Werfverslag 33

Vergadering van 08/06/2018

2807.15.STR

betreft.: **Gevelrenovatie**  
projectlocatie: Zeedijk 341, 8430 Middelkerke

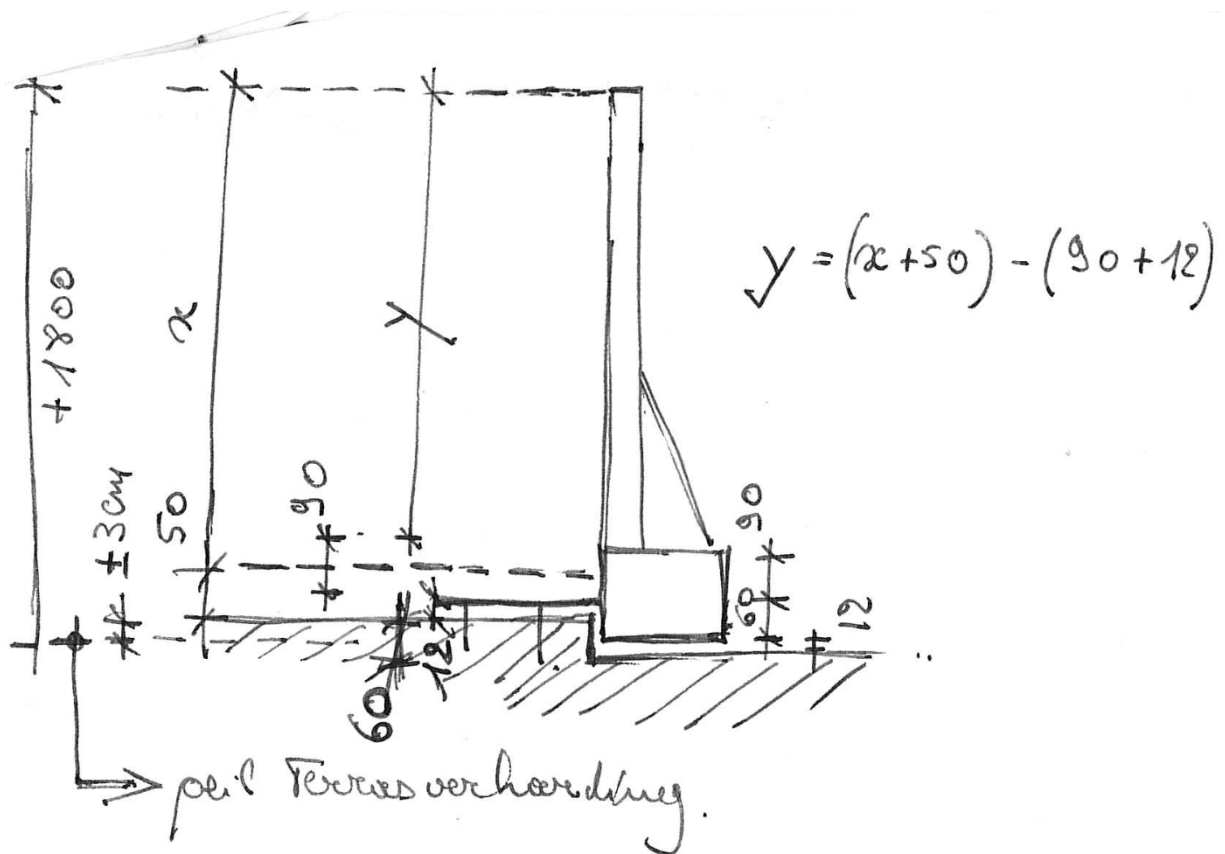
1. Christ wilde in naam van de werkgroep zijn bezorgdheid uiten omtrent:
  - Het 'los' komen van de hoeken:
    - o Vraagt T.F. + richtlijn omtrent het opspieën van het glas en de te hanteren glashoogtes;
    - o U-vormig afdekprofiel wordt initieel niet voorgesteld als noodzakelijke schakel in de stabiliteit van het geheel.
2. Daarnaast wordt nogmaals gevraagd naar:
  - de factuur van het laatst vervangen glas;
  - het waarom of beter naar een alternatief, voor de zeer gemakkelijk verplaatsbare glasrubbers in de tussenpanelen.
3. De werf dient (blanco) opgeleverd te worden voor 30/06/2018, zoniet valt alle resterend vertrouwen in de firma FaceTwo weg en wordt een andere uitvoerder aangesproken voor de resterende afwerkingen.

4. Reinigingsfirma: alles dient aangepakt te worden:

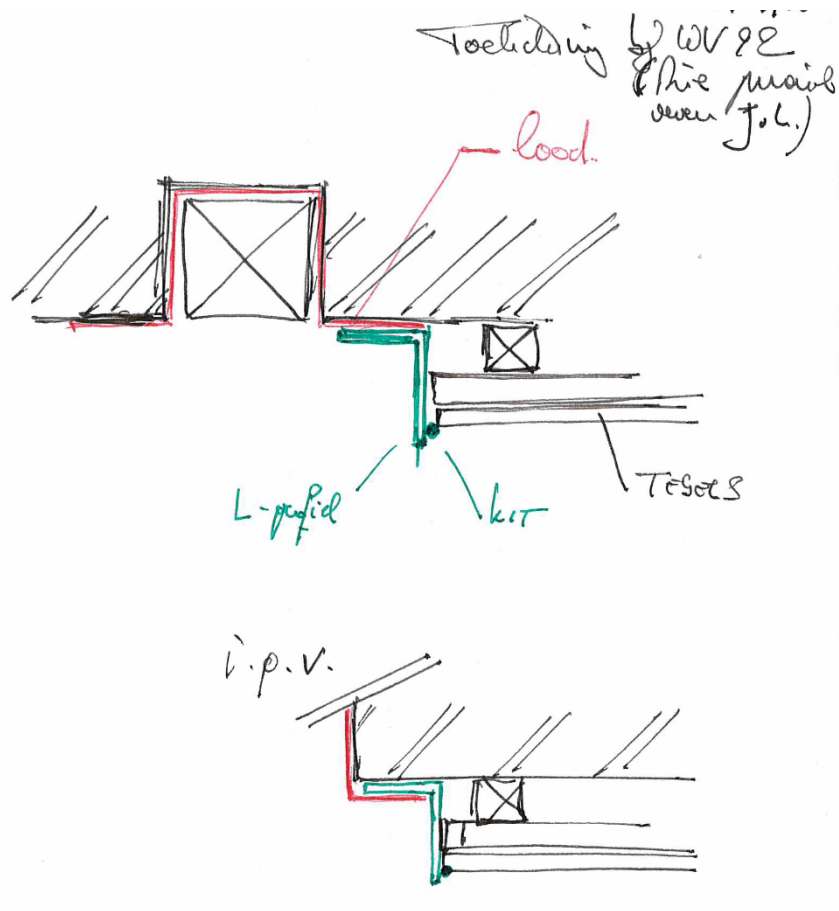
- tegelvlakken (sluier);
- aluminium (-plooierwerk);
- glasvlakken.

Let op: aanpaler (links) mee reinigen waar nodig.

- alu / glas wordt mee gereinigd;
- onderhoudsrichtlijnen voor geanodiseerde oppervlakten dienen achteraf gevolgd te worden.

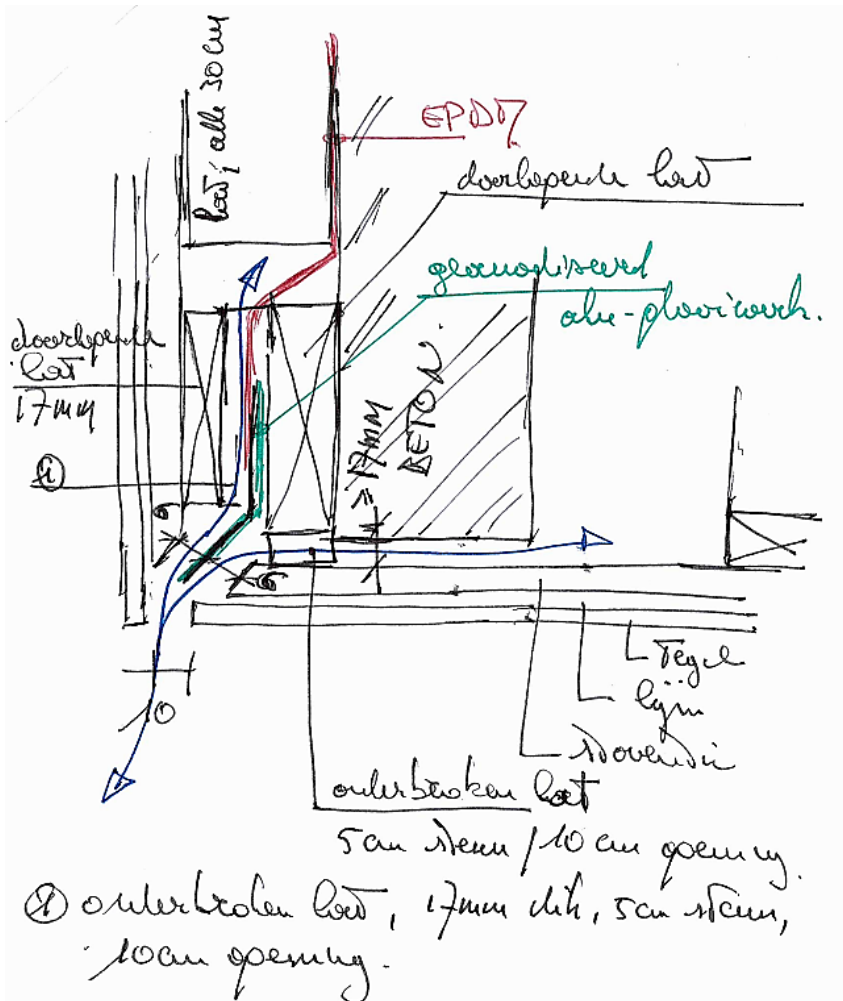
1. Afscherming ramen met gewone PVC-folie, waait weg.  
Verkleven op het kader, durft men niet uit vrees schade te veroorzaken bij het verwijderen van de lak.  
Dezelfde vrees bestaat er tegenover gespoten folie.  
Bij het afslijpen worden op de betrokken verdieping de ramen afgeschermd met zware PVC-flie die ook als wateropvangbak fungeert. Het water wordt weggepompt met een dompelpomp.

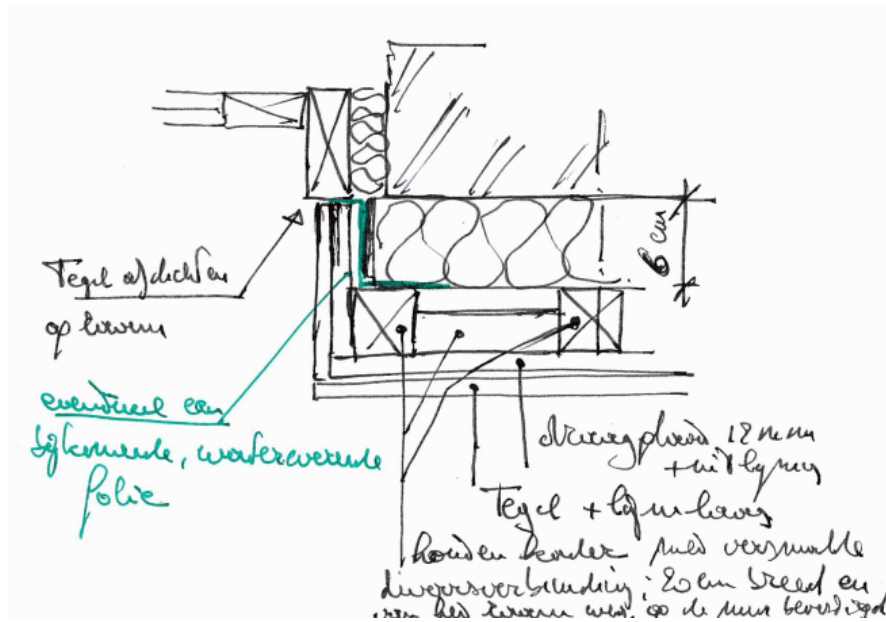
- roestend ijzer vrij maken ( $\geq 1$  cm rondom);
- ijzer blank zetten;
- opgieten met een vullend en roestwerend product.

- RW-pijp zal moeten vervangen worden (huidig model is onbetrouwbaar op vlak van waterdichtheid).  
Te vervangen door een PE-buis met gelaste verbindingen + waterdicht aansluiten op de bestaande tapbuis;  
Bestaande tapbuis =  $\varnothing 80$ ; afvoer wordt  $\varnothing 90$ .  
Buis in de muur verwerken op 15 mm afstand en de buis rondom afschermen / werken met isolatieschuim;
- de aansluiting van de waterdichting op de ramen is heden onvoldoende (openstaande voegen) en dient afgewerkt te worden). Bij voorkeur gebeurt dit met PEC 3000 (RAP-Industries);
- zijdelingse afdichting van de ramen:
